한국가스공사 상임감사위원

감봉·견책·경고 요구 및 통보 사항

일련번호 제21-실증연구-1호

제 목 복합에너지허브 시설 설치 부적정 등

【그림 1】 ♠♠관리소 가스공급부지 현황

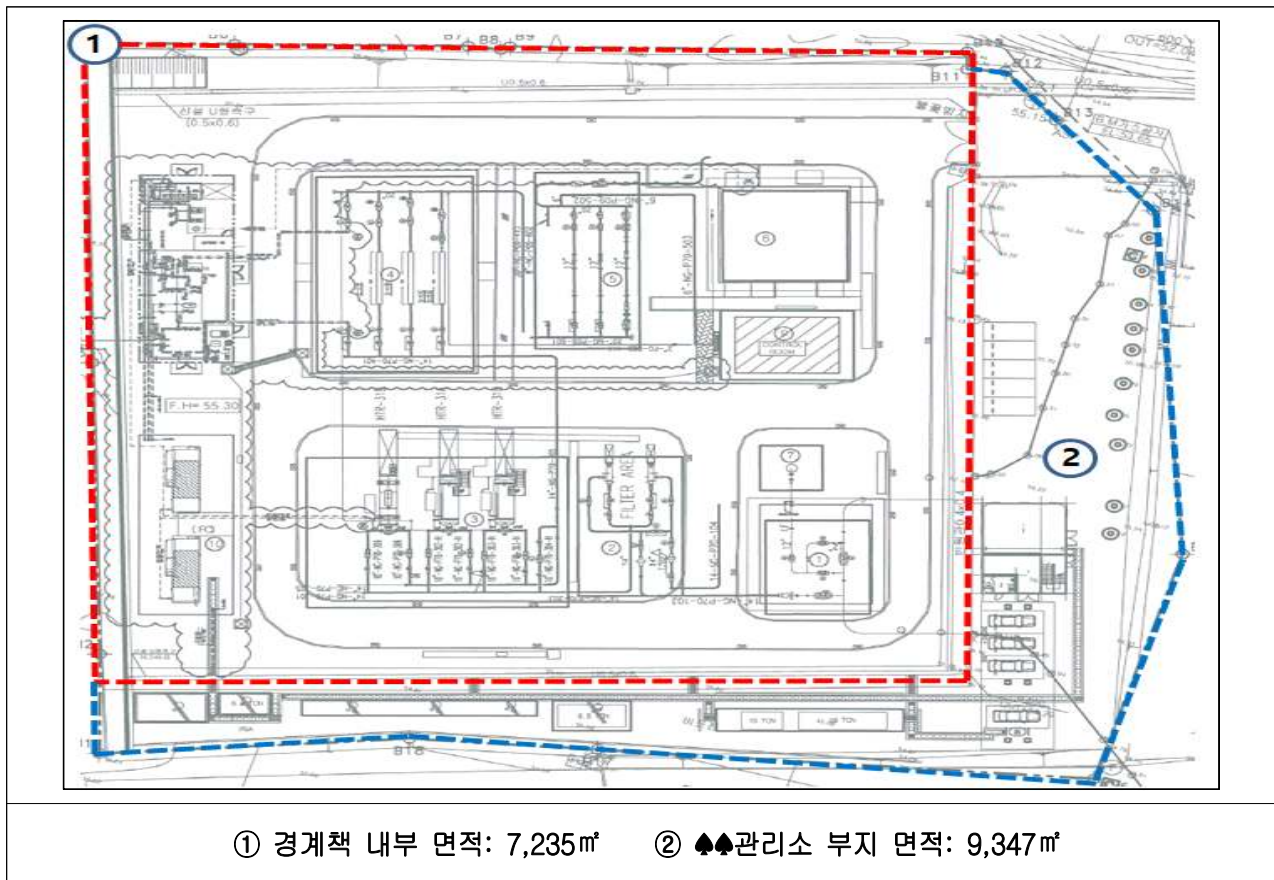
이와 같이 1984년 최초 “사업 실시계획”과 이후 2002년 확장공사를 위한 “공사계획” 수립 문서로 【그림 1】에 ②로 표시된 ♠♠관리소 부지(9,347m²) 전체는 가스공급시설 설치를 위해 ○○부로부터 승인받은 가스공급부지임을 알 수 있다.

따라서 가스공급시설 설치를 위해 산업통상자원부로부터 승인받은 【그림 1】에 ②로 표시된 ♠♠관리소 전체 부지(9,347㎡)에는 가스공급시설 외의 시설물인 수소압축설비(수소배관 포함), 수소·전기차충전소 및 관제센터 등의 복합에너지 허브 시설물을 설치하여서는 아니 된다.

④ 필지 분할 등을 통해 정압기지 시설기준과의 부적합 사항을 해소하고 이에 따른 기술 및 안전성 재검토 후 실증연구를 시행하시고, (**통보**)
